OF. SESAMM 033.23

Ref.: Processo Administrativo 1 – 059/2023, referente a 3ª Etapa da implantação do Sistema de Afastamento de Esgotos e implantação e operação do Sistema de Tratamento de Esgotos, em conformidade com o Contrato de Concessão N° 213/08, Processo Licitatório 774/2008, Concorrência Pública 003/2008.

Assunto: Aparente implantação inadequada do Coletor Tronco Santo Antonio, margem direita, na região do PV 60, com conseqüente problema nas Galerias de Águas Pluviais inseridas na Avenida Brasil, esquina com Rua Guerino Davoli.

Localização das bocas de lobo e tubulação (elipses vermelhas), onde se identificou problema de escoamento das águas pluviais - "Planta "As Built" do Coletor Tronco Santo Antonio, fornecida pela SESAMM".

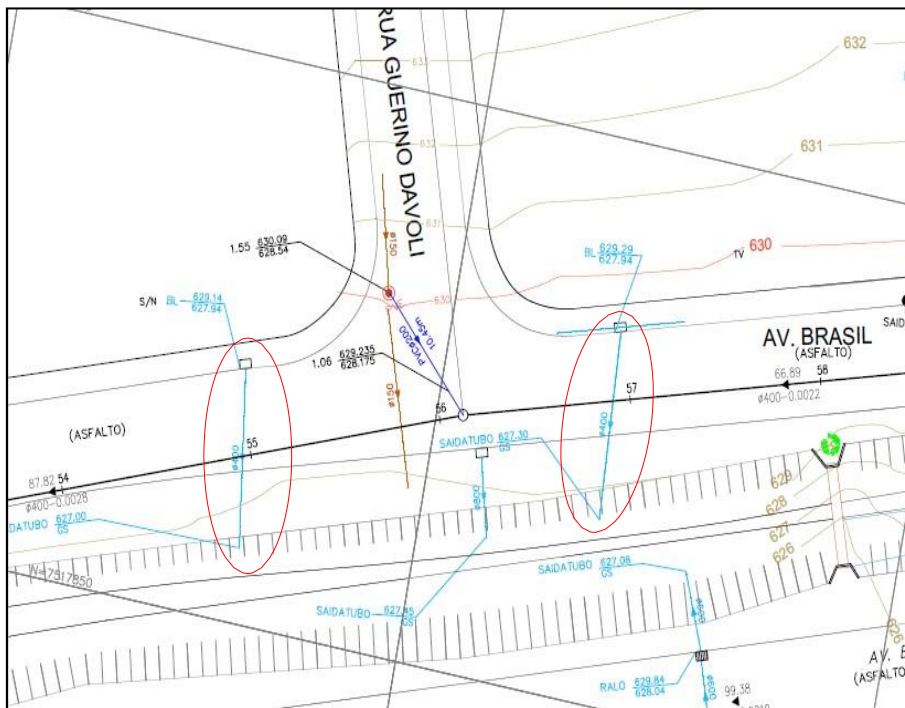
De acordo com a Secretaria de Obras e Habitação, no mês de janeiro, durante o período das chuvas torrenciais, foi registrado a inundação parcial e temporária da Avenida Brasil, nas proximidades do PV 60 do Coletor Tronco Santo Antonio.

Na data de 25/01/2023, a Secretaria de Obras e Habitação acionou o Serviço Autônomo de Água e Esgotos, pois havia constatado anomalia no funcionamento de duas galerias de águas pluviais na região qualificada em tela. Segue abaixo o croqui de localização das Galerias de Águas Pluviais que apresentaram problemas de escoamento.

Figura 1- Asbuilt CT ST Antonio MD R01 - Rebaixamento de Galeria DN 400mm - PV60 ao PV61, trecho compreendido entre as ruas Guerino Davoli e Mário Ferreira do Amaral.

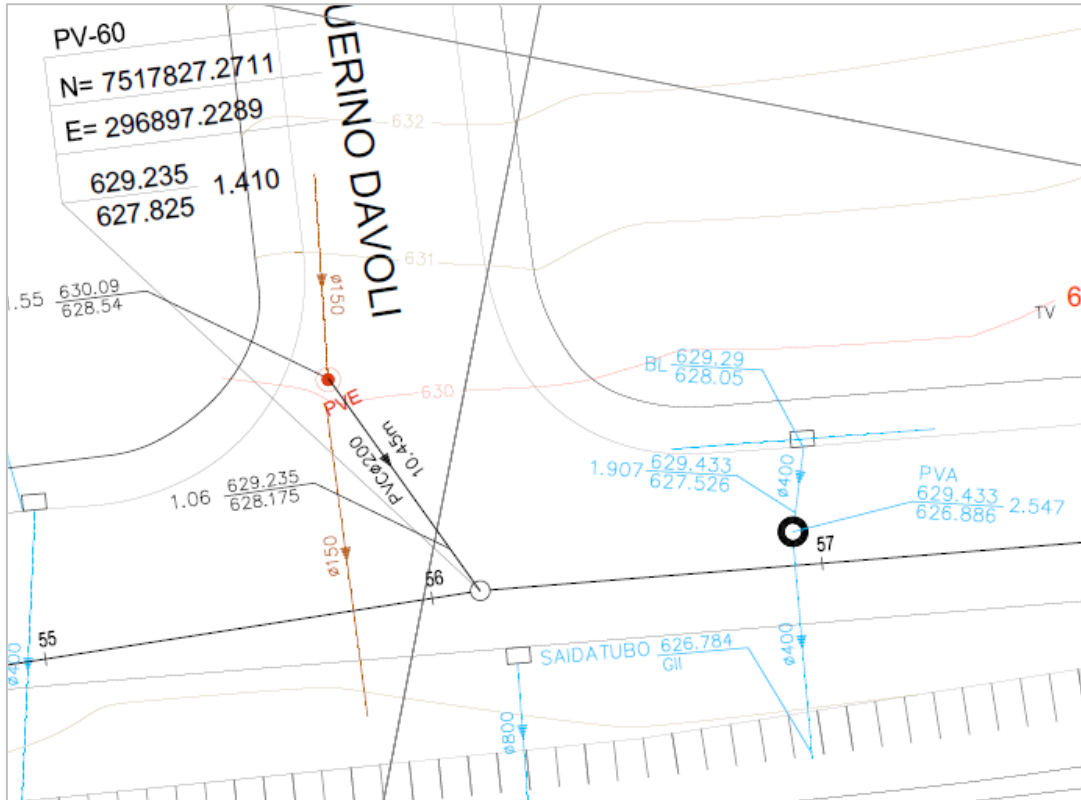
Durante a inspeção do dia 25 de janeiro, se verificou que a Secretaria de Obras havia iniciado a escavação junto a Avenida Brasil, especificamente na GAP inserida a aproximadamente 23 metros a jusante do PV 60, região onde foi implantada a Tubulação do Coletor Tronco Santo Antonio (tubo de concreto com diâmetro de 400 mm). Com base em inspeção visual da área escavada, restou claro que a tubulação do Coletor Tronco Santo Antonio interceptou a galeria de águas pluviais que apresentou problema. Isto é demonstrado nas imagens abaixo:

Em função da interceptação da tubulação, se realizou inspeção visual do interior da GAP a partir de seu ponto de despejo, sendo constatado que a galeria sofreu ação antrópica através do estrangulamento da seção.

No interior da GAP supramencionada foi implantada tubulação de menor diâmetro (aparentemente 150 mm) e fechamento da seção restante com argamassa. Para definição da localização aproximada do ponto de estrangulamento, foi realizada a medição com hastes metálicas e trena, sendo confirmado que o estrangulamento está

sob a rede do Coletor Tronco Santo Antonio, distante 7,35 metros a partir do ponto e despejo da GAP. Isto é demonstrado nas imagens a seguir.

Resposta: Os vícios construtivos/anomalias apontadas foram devidamente corrigidos conforme descrição abaixo:

06/03/23 a 08/03/23, 1º Ponto: PV60 ao PV61, Avenida Brasil, trecho compreendido entre as ruas Guerino Davoli e Mário Ferreira do Amaral.

Conforme evidências fotográficas Fotos 01 a 12 do Relatório Fotográfico em anexo, foi corrigida a anomalia apontada no 1º ponto.

Rebaixamento da rede de galeria de águas pluviais DN 400mm, com execução de novo PV de água pluvial e assentamento de 11,60 metros de tubulação de concreto armado EA2-DN 400mm, no trecho entre o Córrego Santo Antonio e o novo PVA, conforme figura 1 abaixo:

Figura 2 - Asbuilt CT ST Antonio MD R01 - Rebaixamento de Galeria DN 400mm - PV59 ao PV60, trecho compreendido entre as ruas José Bizigatto e Rua Guerino Davoli.

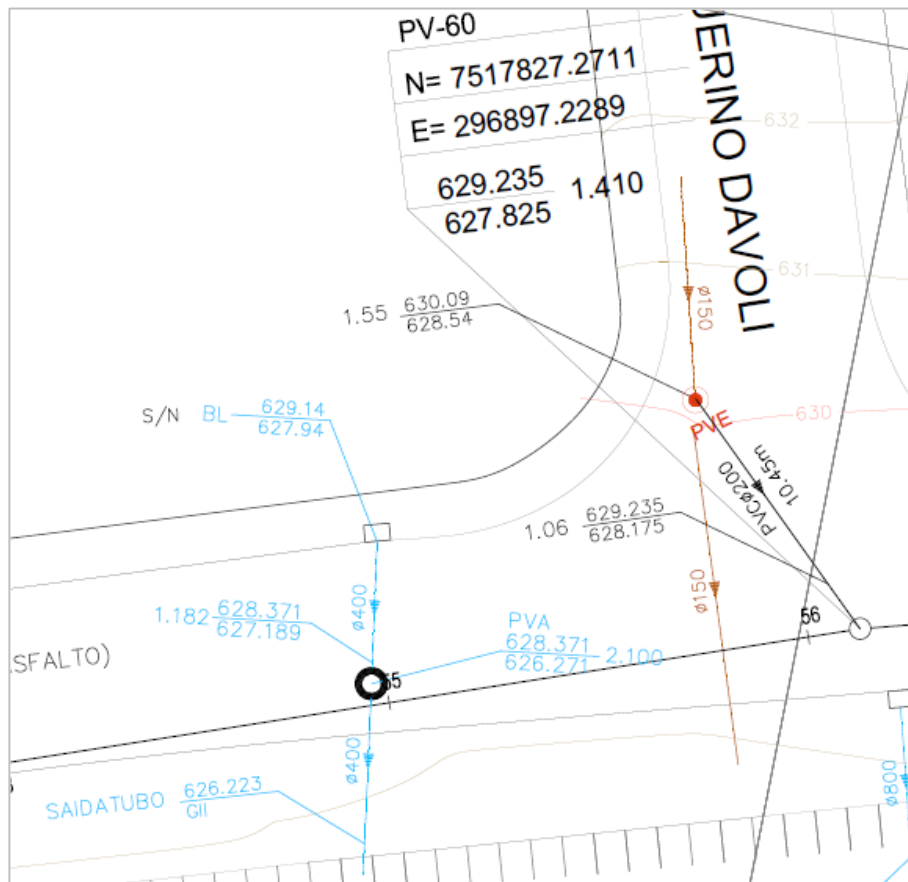
Dando continuidade à inspeção, na data de 26 de janeiro foi realizada inspeção na GAP inserida a montante do PV 60.

Também foi realizada inspeção visual do interior da GAP a partir de seu ponto de despejo, porém, não foi possível identificar a existência de estrangulamento.

Para definição da localização aproximada do ponto de obstrução, foi realizada a medição com hastes metálicas e trena, sendo confirmado que o ponto de obstrução

está sob a rede do Coletor Tronco Santo Antonio, distante 9,30 metros a partir do ponto de despejo da GAP.

De acordo com o relato do servidor que inseriu as hastes metálicas na GAP, a obstrução aparentava grande resistência ao deslocamento da haste, podendo caracterizar material sólido de alta rigidez.

Adicionalmente, cumpre informar que a boca de lobo existente estava completamente obstruída, não sendo possível afirmar se a causa foi em consequência da obstrução interna do tubo. Isto é demonstrado nas imagens a seguir:

09/03/23 a 13/03/23, 2º Ponto: PV59 ao PV60, Avenida Brasil, trecho compreendido entre as ruas José Bizigatto e Rua Guerino Davoli.

Conforme evidências fotográficas Fotos 13 a 17 do Relatório Fotográfico em anexo, foi corrigida a anomalia apontada no 2º ponto.

Rebaixamento da rede de galeria de águas pluviais DN 400mm, com execução de novo PV de água pluvial e assentamento de 9,00 metros de tubulação de concreto armado EA2-DN 400mm, no trecho entre o Córrego Santo Antonio e o novo PVA, conforme figura 2 abaixo:
